Hessen Mobil
Straßen- und Verkehrsmanagement

B 62 OU Biedenkopf/ Eckelshausen

1. Planänderung Erläuterungen

- 1) Bauzeitige Wasserhaltungen
- 2) Änderung einer Einleitgenehmigung in den Mußbach
- 3) Wirtschaftswegeföhrung im Bereich des Wasserschutzgebiets
- 4) Bauzeitige Inanspruchnahme von Flächen für Mutterbodenlagerung
- 5) Entfall von Havarieschiebern und Abdichtung im Zuge der Muldenrigolen
- 6) Entfall von Abdichtung im Dammaufbau

Ausschnitt aus Lageplan 1 im Bereich der Bauwerke Bw1 und Bw2: Standort der Wasserhaltung (●) und der geplanten Einleitung (▲) in den Vorfluter

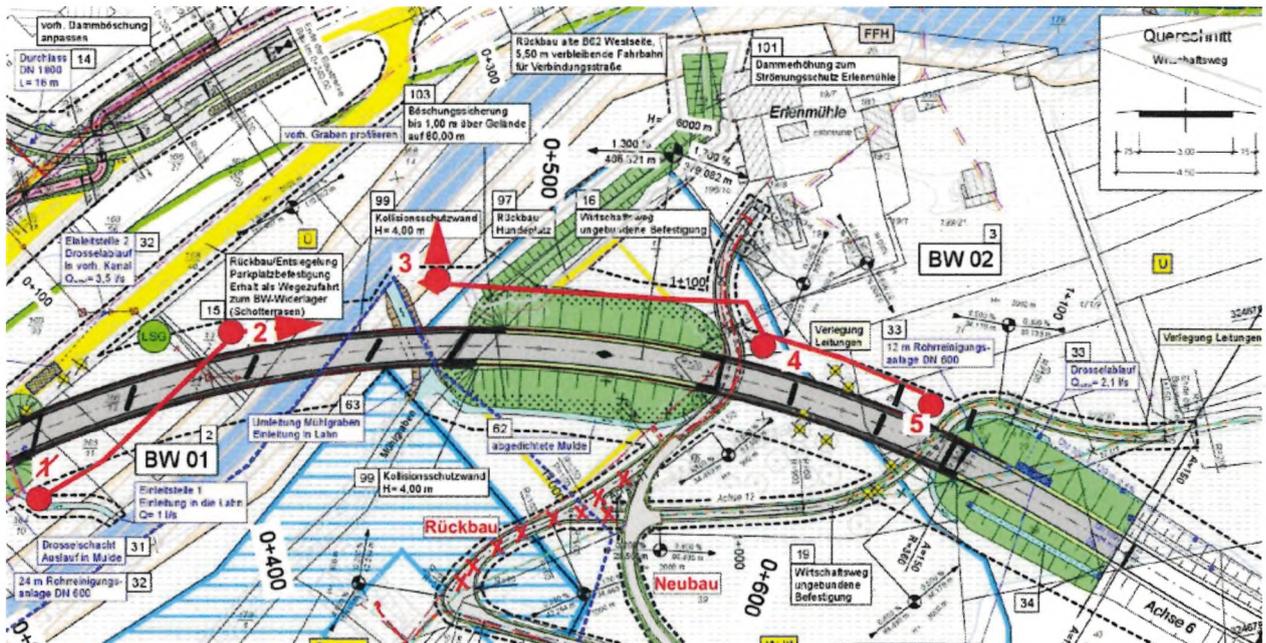
Bauzeitige Einleitstelle 1 (ENTÄLLT):

Wasserhaltungsmaßnahmen werden im Bereich westlich des BW 01 (Lahnquerung Nord) für die Gründungsarbeiten des WL Nord (Achse 10) und der Stütze (Achse 20) zum Bauwerk 01 erforderlich. Es ist vorgesehen die Absetzcontainer standortnah zu platzieren und das behandelte Wasser in die Lahn einzuleiten.

Aufgrund der Stellungnahme des Wasserverbandes Siegen-Wittgenstein wurde zur Vermeidung einer Brunnenverunreinigung auf diese bauzeitige Einleitstelle verzichtet. Die im Bereich der bauzeitigen Einleitstelle anfallenden Wassermengen werden daher nach den Absetzcontainern über eine Rohrleitung der Einleitstelle 2 (nachfolgend beschrieben) zugeleitet und dort in die Lahn abgeleitet.

Aus der entfallenen Einleitstelle EL1 kann mit einem Förderdurchfluss von bis zu 6 m³/h gerechnet werden (Grundwasser aus Spundwand, Baugrube und Niederschlagswasser), welcher nun der Einleitstelle 2 zugeleitet wird.

Abbildung 3: Geplante Einleitstelle 6 auf Lageplan 4

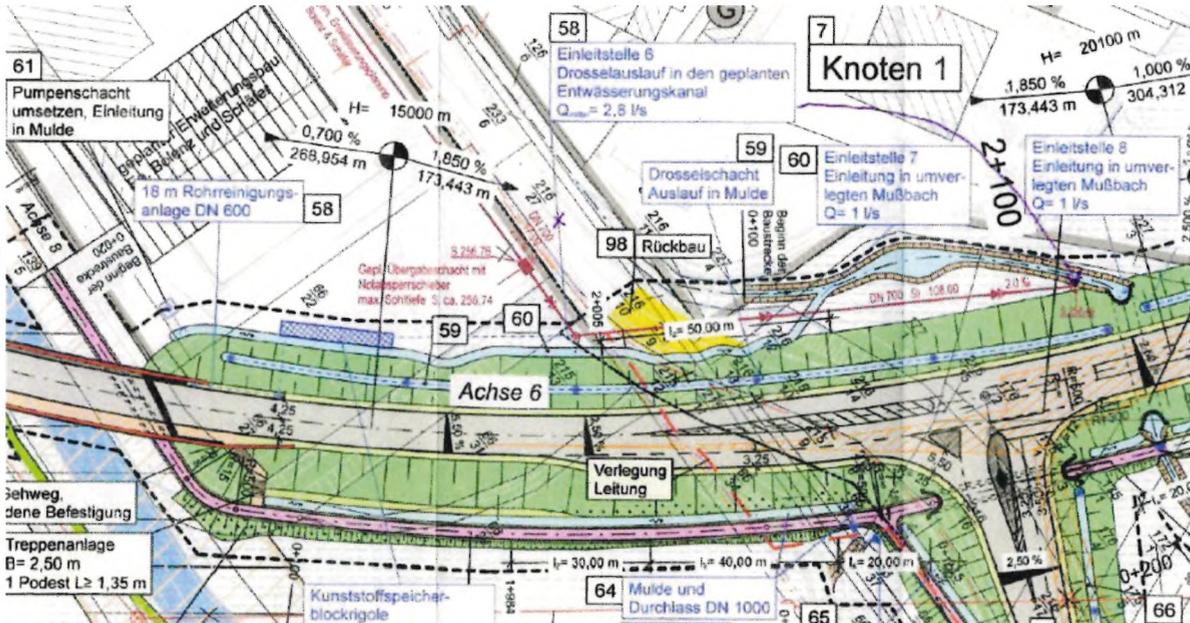
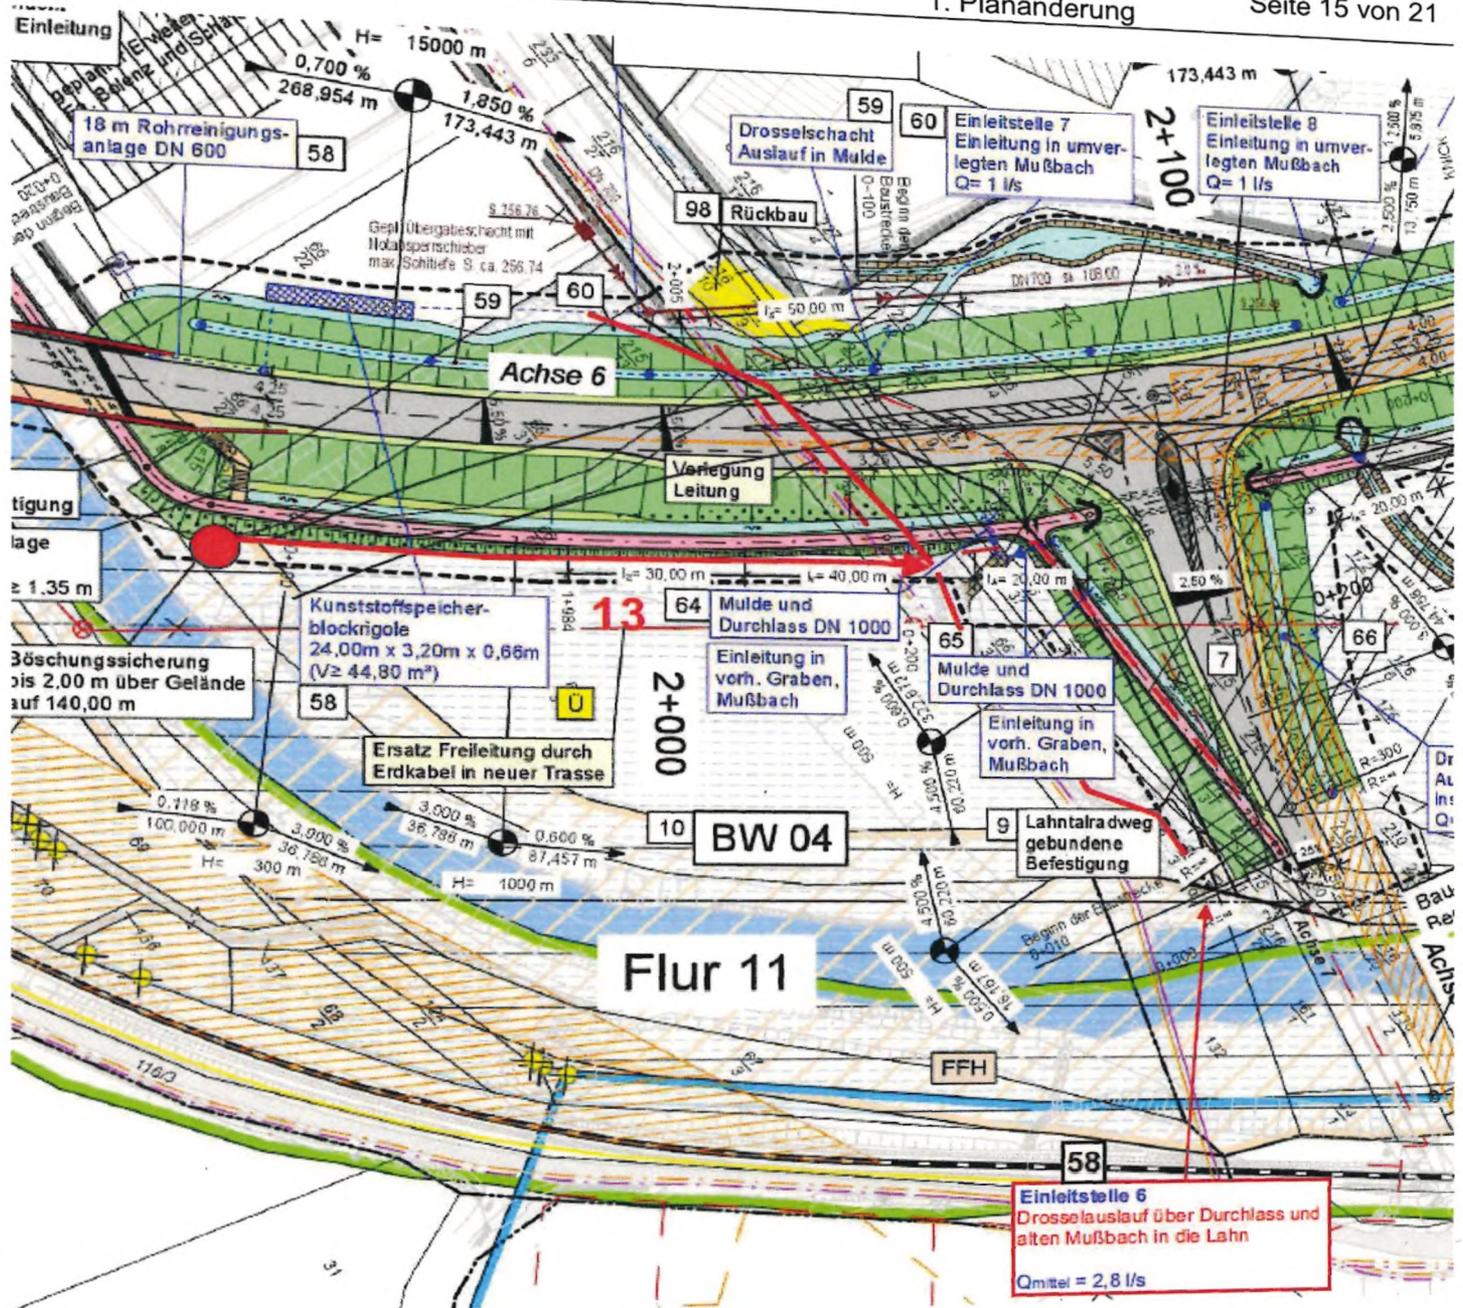
In der Planfeststellung war die Einleitung des gereinigten Oberflächenwassers aus der Brückenentwässerung (EWA 11) in einen noch zu errichtenden städtischen Abwasserkanal aus Richtung der Fa. Roth-Hydraulics (ehemals Bolenz & Schäfer) geplant (Einleitstelle 6), der dann wiederum in den umverlegten Mußbach einmündet. Da sich allerdings nicht abschätzen lässt, wann dieser Kanal tatsächlich gebaut wird, muss eine alternative Entwässerungsführung vorgesehen werden, die dann dauerhaft zum Tragen kommt.

Aufgrund der Höhenlage des Auslaufs der Kunststoffspeicherblockrigole, ist es ebenfalls nicht möglich das Wasser in die Böschungfußmulde einzuleiten. Jedoch besteht die Möglichkeit, über einen Querdurchlass DN 600 den Straßendamm zu queren und auf der westlichen Straßenseite in den alten Verlauf des Mußbaches einzuleiten. Hier wird gemäß Planfeststellung bereits unbelastetes Oberflächenwasser aus der Böschungfußmulde der B62 und B453 zugeführt.

Abbildung 5: Vorgesehene Wegeführung zur Erlenmühle / Baustellenzuwegung zu Bw01 und Bw02 mit Rückbau des Bestands (X)

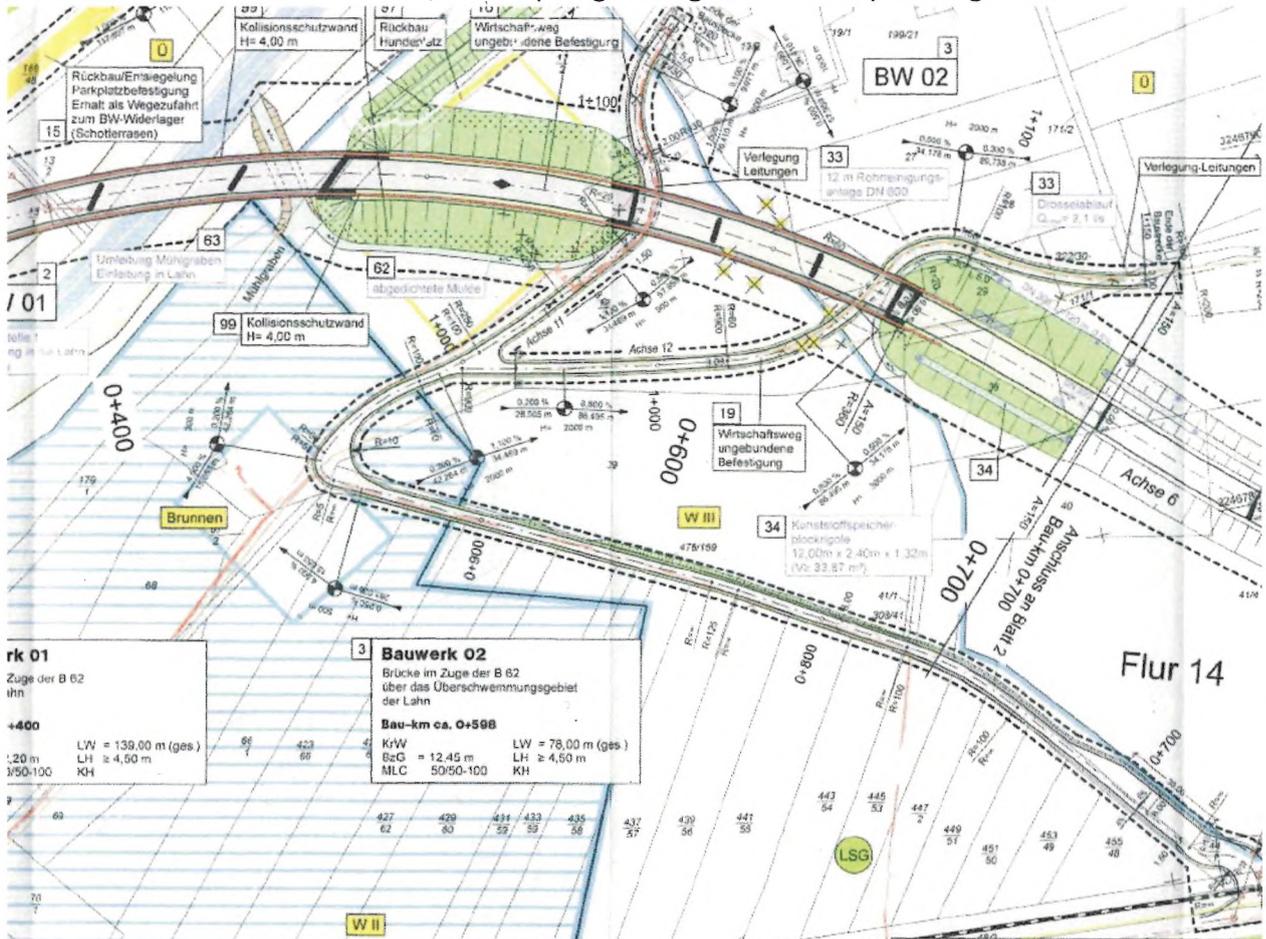
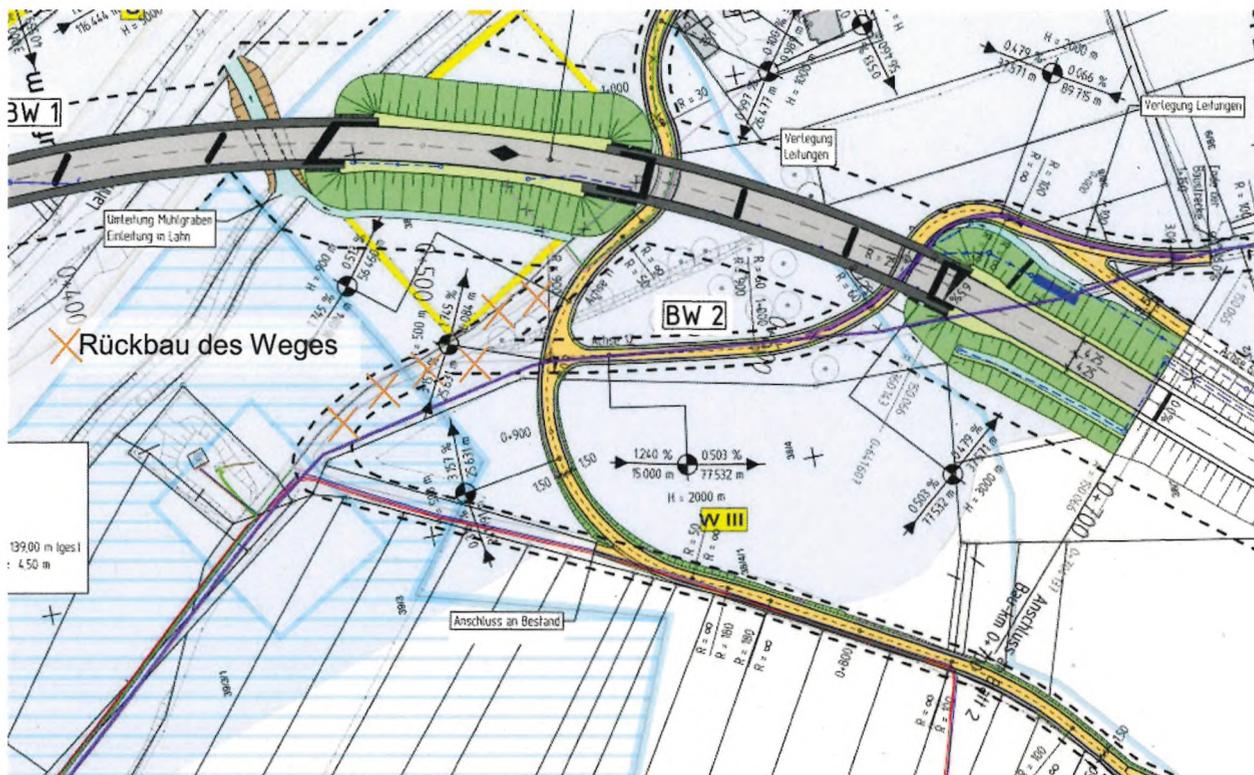
Die Wegeführung wurde im Vorentwurf gemäß der Bestandssituation gewählt, um möglichst wenig zusätzliche Flächen in Anspruch nehmen zu müssen und somit Eingriffe in das Eigentum Dritter zu minimieren. Aufgrund der Entscheidung, während des Planfeststellungsverfahrens, ein Flurbereinigerungsverfahren durchzuführen, haben sich die Rahmenbedingungen geändert. Bei der planfestgestellten Wegeführung besteht die berechtigte Kritik, dass diese Wegeführung mitten durch die Wasserschutzzonen I und II geführt werden und somit sowohl bauzeitig, als auch fortwährend eine erhöhte Gefahr der Schadstoffeintragung in den nahegelegenen Brunnen besteht. Des Weiteren hat man festgestellt, dass zwei vorhandene Obstbäume in den Lageplänen aufgrund der Darstellung (zeichnerische Überlagerung) nicht berücksichtigt wurden, die sich unmittelbar neben den Wegen befinden und gemäß der planfestgestellten Wegeführung de facto nicht hätten erhalten werden können.

Durch die Flächenverfügbarkeit des Flurstücks 39, die uns durch das Amt für Bodenmanagement Marburg zugesichert werden konnte, soll nun die Möglichkeit genutzt werden, die Wegeführung zu optimieren und somit sowohl Beeinträchtigungen von Wasserschutzgebiet I und II, als auch die Fällung von zusätzlichen Bäumen zu vermeiden.

Die Zuwegung zum Brunnen erfolgt weiterhin über den Bestandsweg in Richtung ausgebautem Bahnübergang. Der bestehende Weg zwischen Brunnen und Bw02 wird im Anschluss zurückgebaut. Somit ist auch die bisherige kritische Kurvenaufweitung im Bereich des Brunnens zur Sicherstellung der Befahrbarkeit durch großes Baustellengerät nicht mehr erforderlich.

Abbildung 6: Vorgesehene Oberboden-Lagerfläche im Bereich Bw01 – Bw02

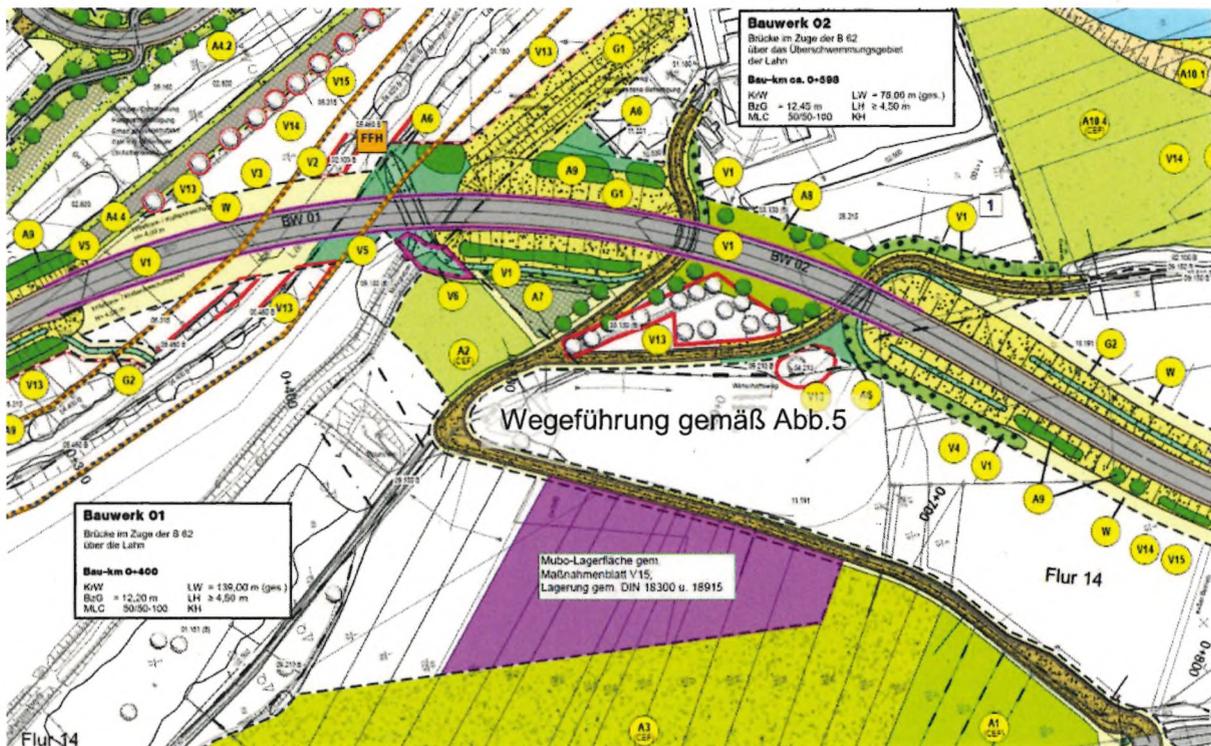
Aufgrund der durch den Bauablauf bedingten Oberbodenabtragungen werden Flächen außerhalb des Überschwemmungsgebiets benötigt, auf denen nach den Vorgaben der DIN 18300 und DIN 18915 und gemäß Maßnahmenblatt V 15 Mutterboden bauzeitig zwischengelagert werden kann. Die betroffenen Flächen können durch die Flurbereinigungsbehörde (Amt für Bodenmanagement Marburg) aufgrund von bereits vorliegenden Besitzüberlassungsvereinbarungen im Rahmen der Flurbereinigung zur Verfügung gestellt werden.

Abbildung 7: Auszug aus Regelquerschnitt

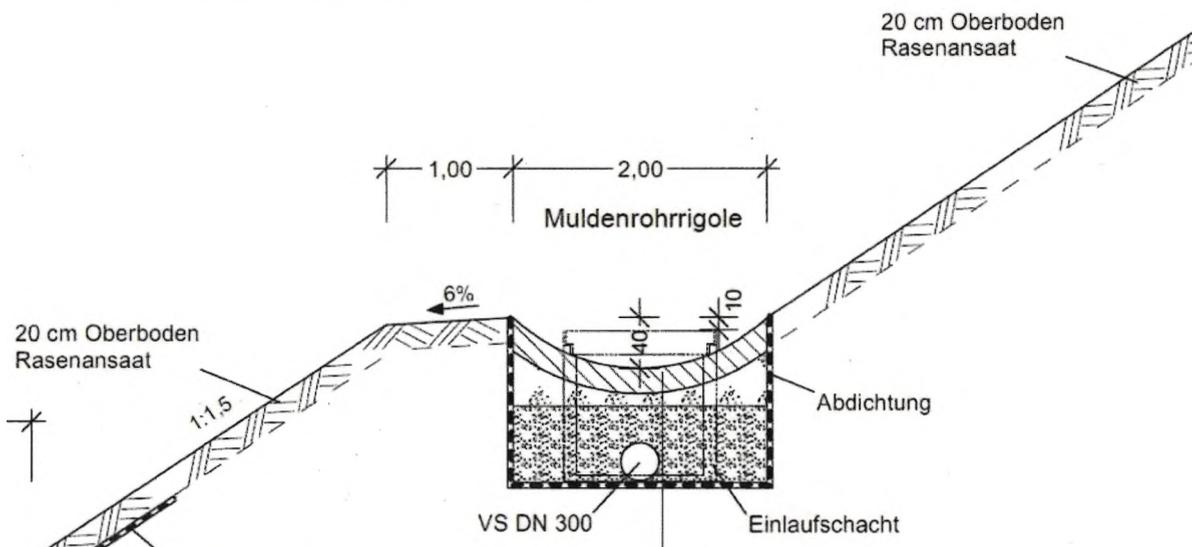
Im Planfeststellungsverfahren wurde fälschlicherweise davon ausgegangen, dass sich der gesamte Bereich der Ortsumgehung im Wasserschutzgebiet befindet. Dies ist jedoch nicht der Fall. Hingegen befindet sich nahezu die gesamte Ortsumgehung im Überschwemmungsgebiet.

Abdichtung und Havarieschieber waren nicht Teil der Regelungen im Regelungsverzeichnis, sondern wurden lediglich in der nachrichtlich planfestgestellten Unterlage 18.1 (S.2+3) benannt, die Abdichtung der Rigolen ist weiterhin in den planfestgestellten Regelquerschnitten enthalten. Die Havarieschieber werden allgemein im Beschlusstext S.14, Unterpunkt 4. als Nebenbestimmung erwähnt.

Eine Abdichtung, wie in der untenstehenden Systemskizze unterhalb der Muldenrigole angeordnet ist insofern nicht erforderlich, da gerade durch die potentiell geringe Versickerung unterhalb des Rigolenkörpers die Filterwirkung hinsichtlich des Chloridgehalts im Oberflächenwasser erhöht wird. Somit wird die Wassermenge, die in den Vorfluter eingeleitet werden muss, weiter verringert. Da anstehender Boden in den Straßendamm eingebaut werden soll und dieser in weiten Teilen als gering wasser-durchlässig eingestuft wurde, ist weiterhin ein Vollsickerrohr DN300 anzuordnen, welches über Kontrollschächte verfügt. In der Ableitung zum vorhandenen Graben befindet sich ein Drosselschacht mit Lochblech in der Sohle, welches einen Durchlass von lediglich 1l/s sicherstellt.

Da das Oberflächenwasser einen sehr langen Fließweg von Straße bis zum Drosselschacht über Bankette, Böschungsabschnitt, Muldenbodenfilter, Rigolenkörper und Vollsickerrohr mit 0% Neigung zurücklegt, ist von einer erheblichen Verzögerung im Havariefall auszugehen, der unter normalen Umständen bei Versickerung lediglich über die Bankette ins Gelände nicht gegeben ist. Sollte der Havariefall bei starkem Regen eintreten, so würde der Havarieschieber lediglich die Gefahr eines unkontrollierten Überlaufens der Muldenrigole ins anstehende Gelände bewirken und keine zusätzliche Sicherheit schaffen. Es sollte somit auf einen Havarieschieber am Ende des Fließweges über die Rigole in den vorhandenen Graben verzichtet werden.
